NYE AKER

MEDVIRKNING PULJE 3.2 - MØTE 2

GRUPPE X - POLIKLINIKK OG DAGBEHANDLING

ENDRINGER ETTER MØTE 1

S 19 - 04.01.170 Undersøkelse og behandling, spesialrom,
prosedyre

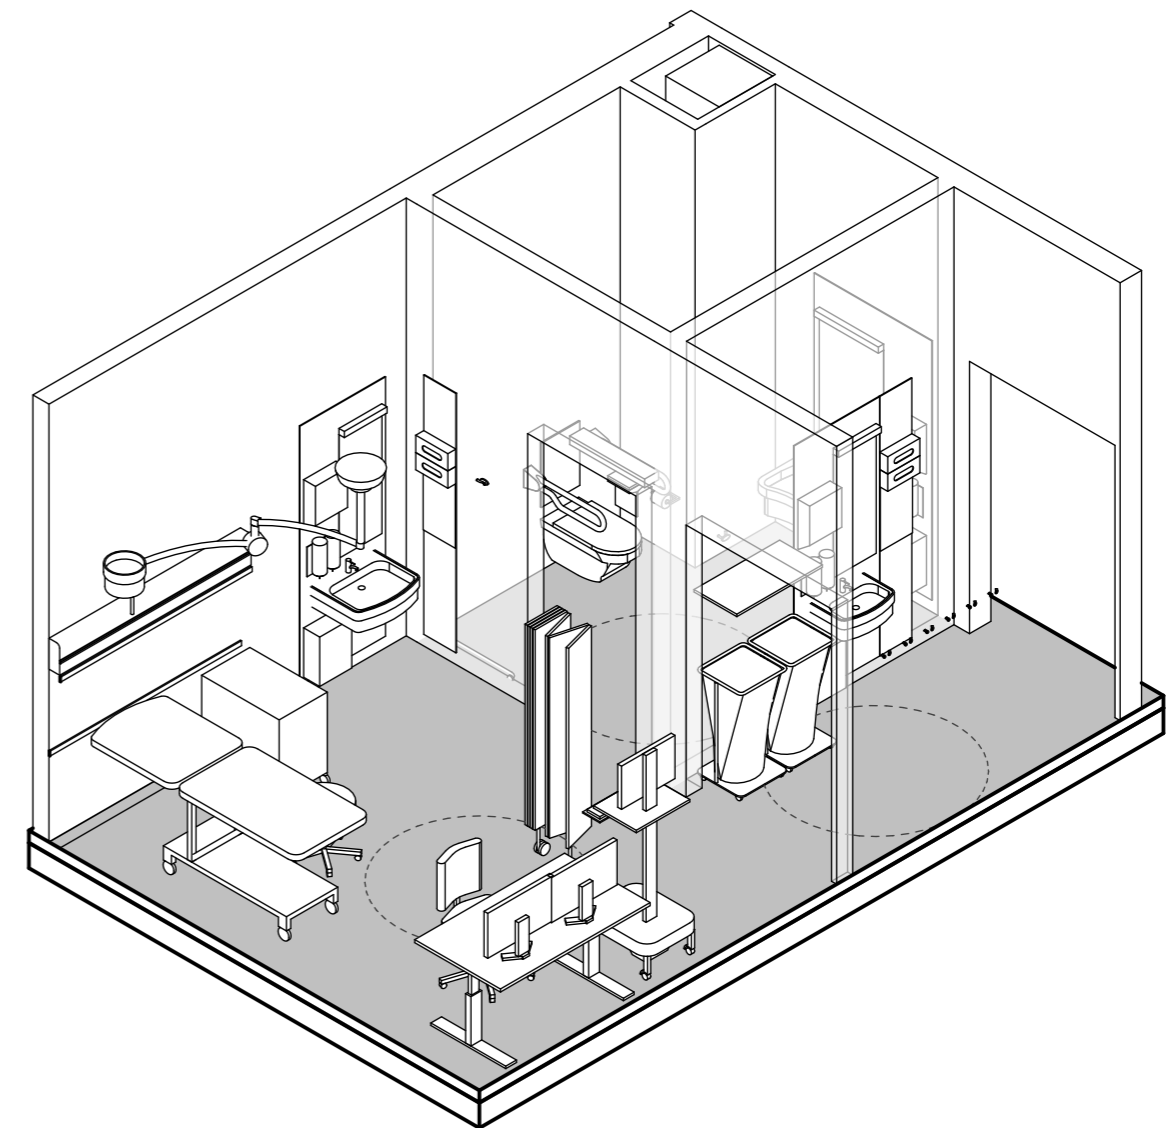
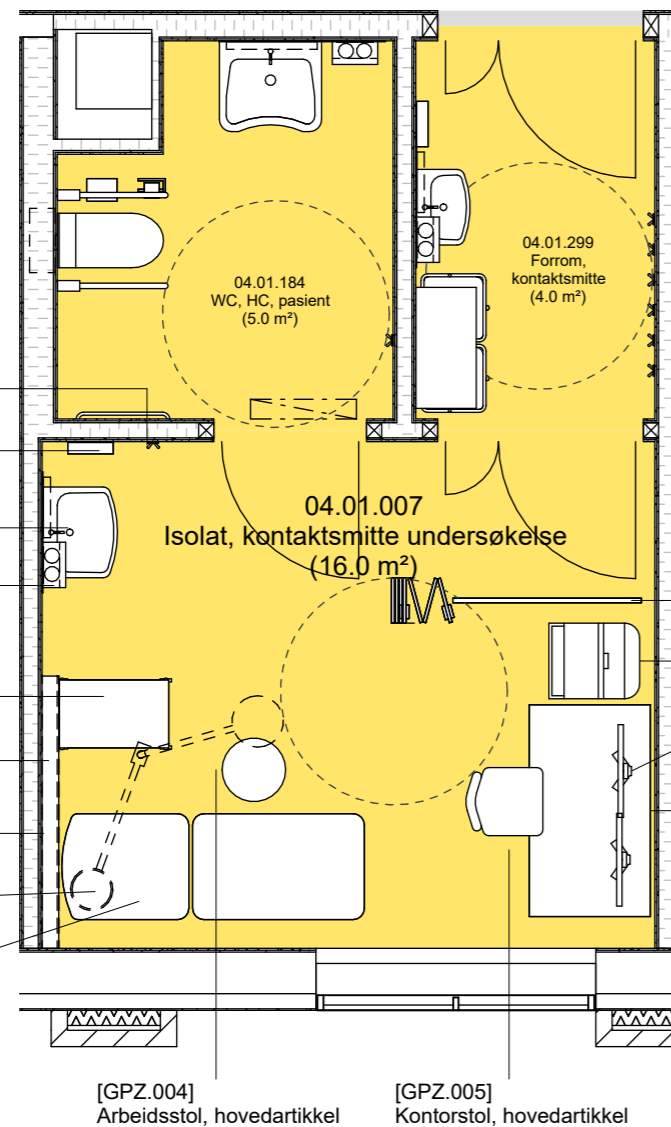
- Orto, med utstyret C-bue, og Gastro med utstyret diatermi og avsug

- Mobil diatermi med avsug
- Mobil C-bue som lagres i utstyrslager når ikke i bruk
- Endre skjermvegg fra veggmontert til frittstående for å øke fleksibilitet og veggplass

Det bes om tilbakemelding på dette, samt plassering av utstyr i rommet.

S 20 - 04.01.007 Isolat, kontaktsmitte, undersøkelse, indusert sputum

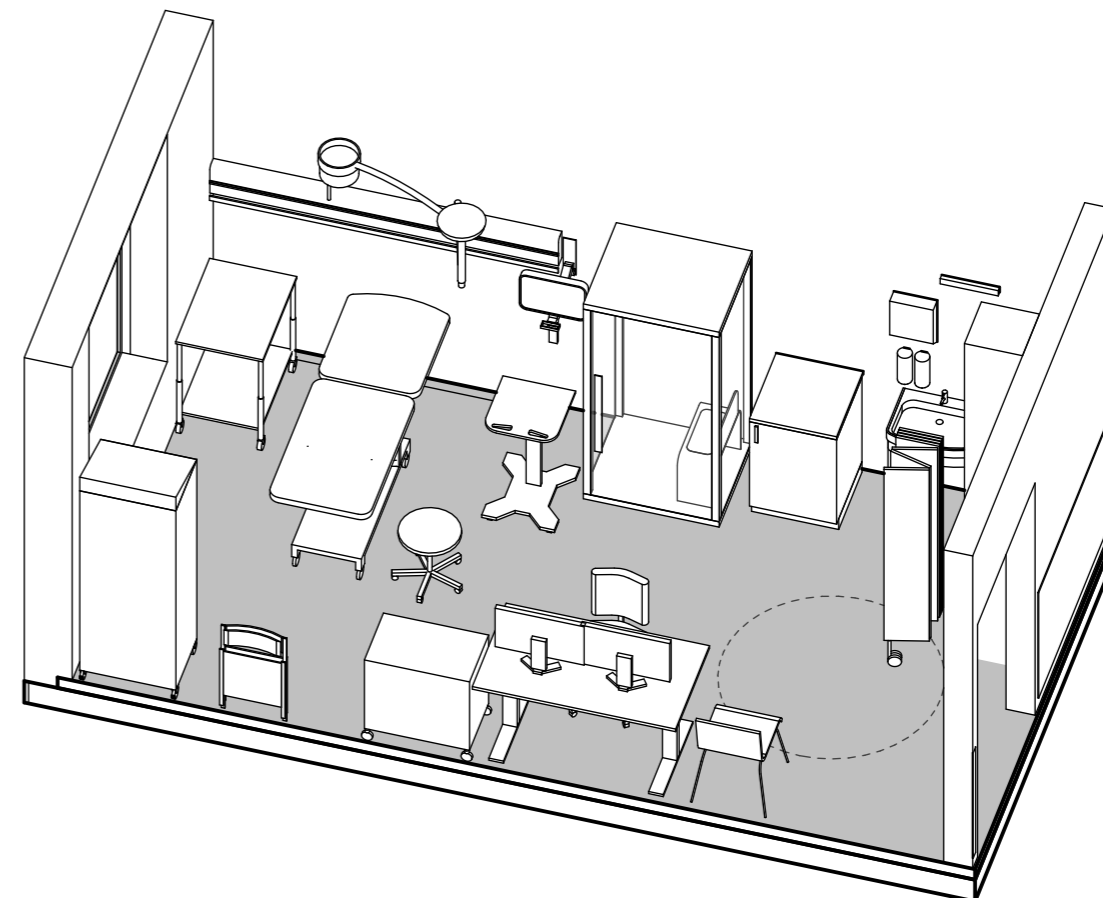
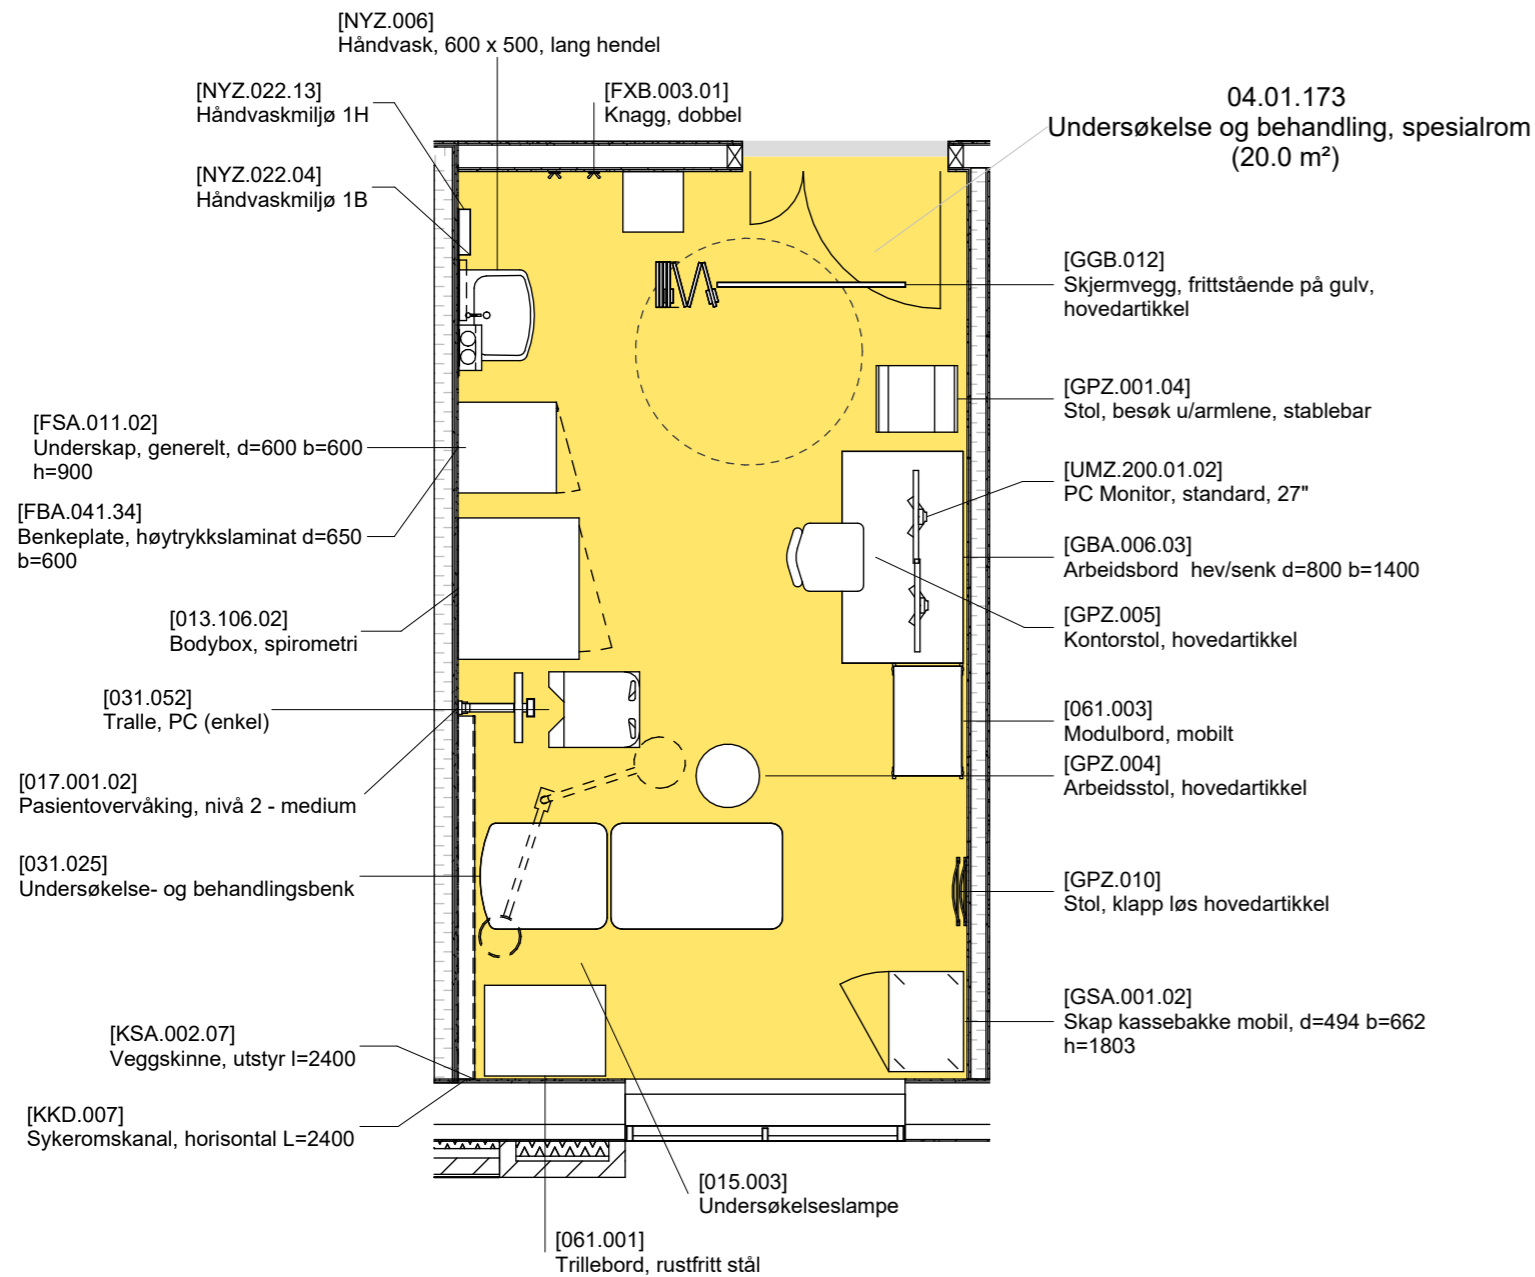
Dette rommet er av OUS foreslått til:
- Infeksjonsmedisin, indusert sputum

- Hva kreves av utstyr til indusert sputum?
- Må noe utstyr utgå fra dette rommet for å få plass til ønsket utstyr?
- Endre skjermvegg fra veggmontert til frittstående for å øke fleksibilitet og veggplass

Det bes om tilbakemelding på dette, samt plassering av utstyr i rommet.

S 21 - 04.01.173 Undersøkelse og behandling, spesialrom,
pusteprøver

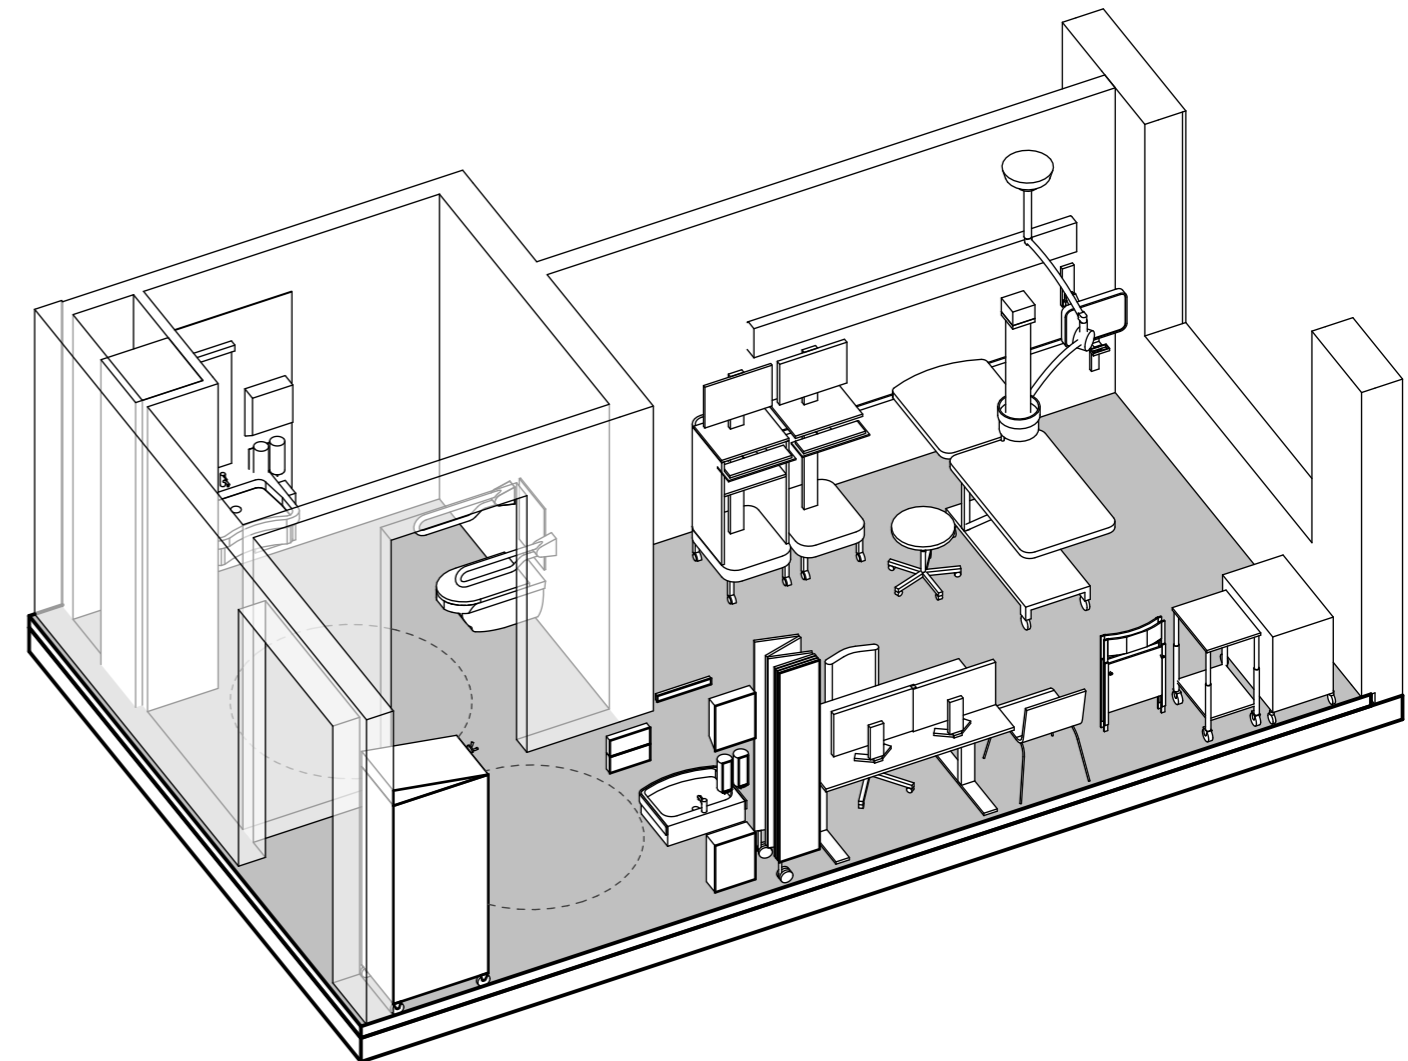
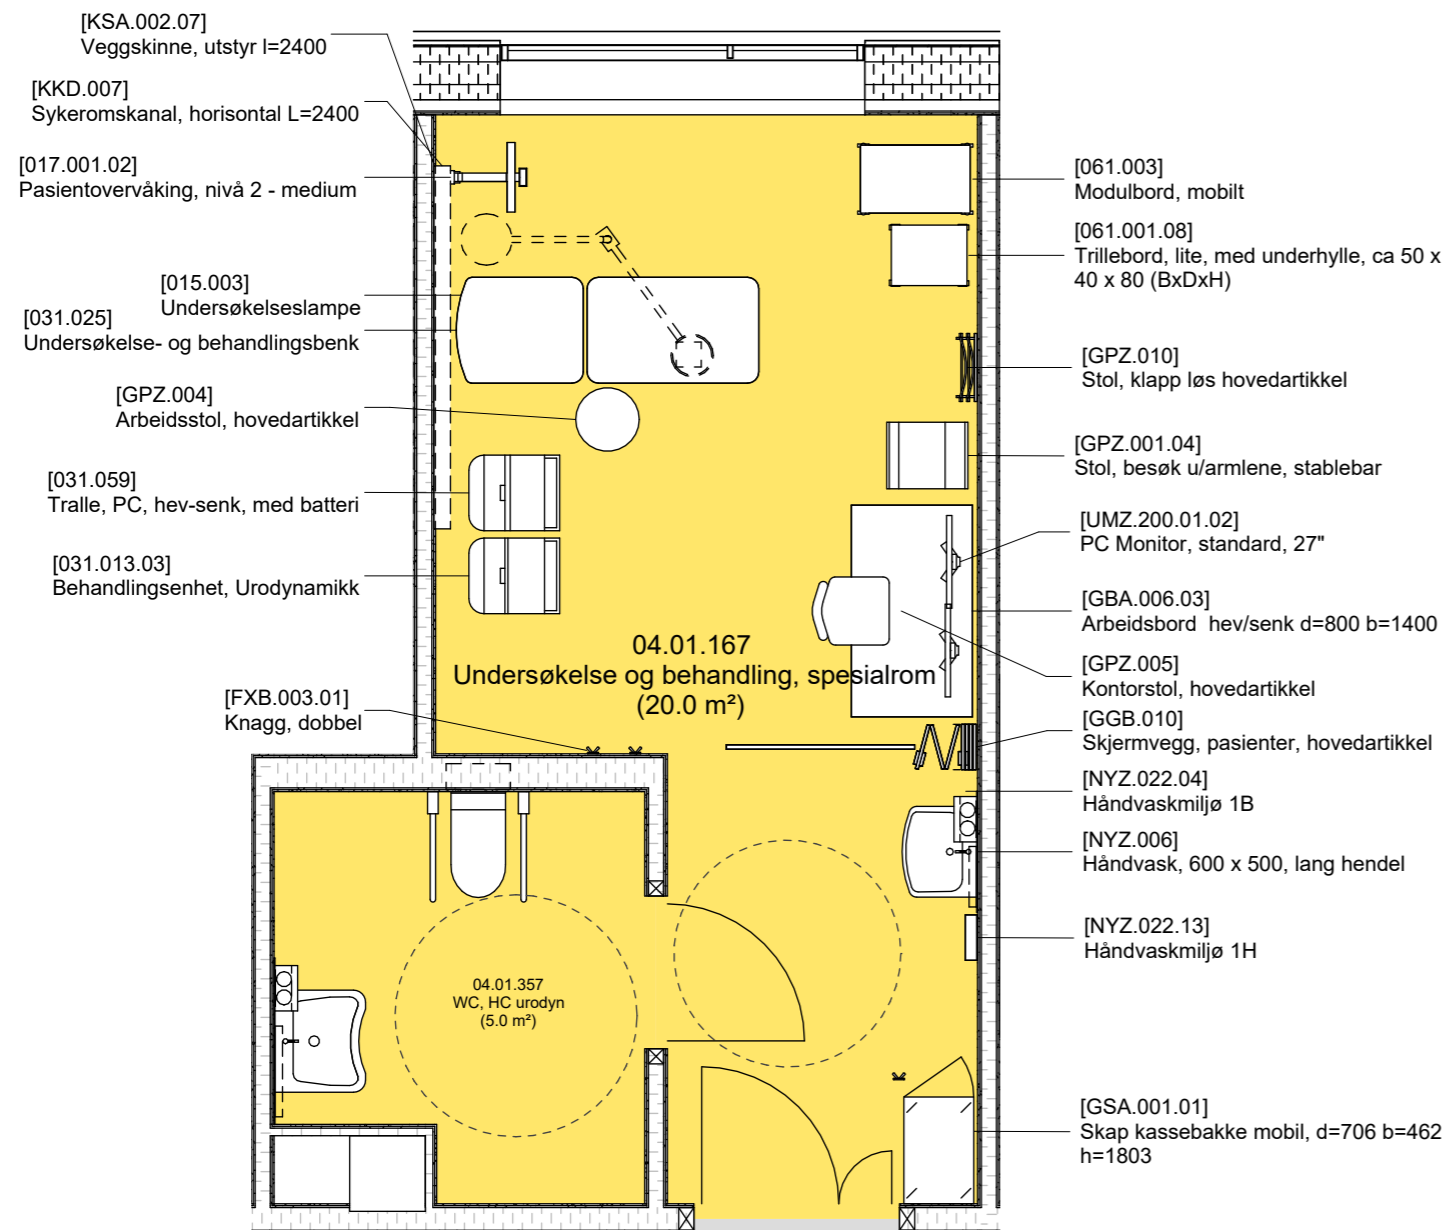
- Lunge, med utstyr til pusteprøve, steking av egg og bodybox.

- 60x60 cm benkeplate med koketopp, avtrekk og underskap (opprinnelig planlagt 60x120cm) for å få plass til bodybox.
- Vanlig PC-tralle erstattes av PC-trallen som tilhører bodybox
- Veggmontert skjermvegg endres til frittstående skjermvegg for å gi plass til nytt utstyr
- Trengs undersøkelsesbenk m sykeromskanal og utstyrsskinne her?

Det bes om tilbakemelding på dette, samt plassering av utstyr i rommet.
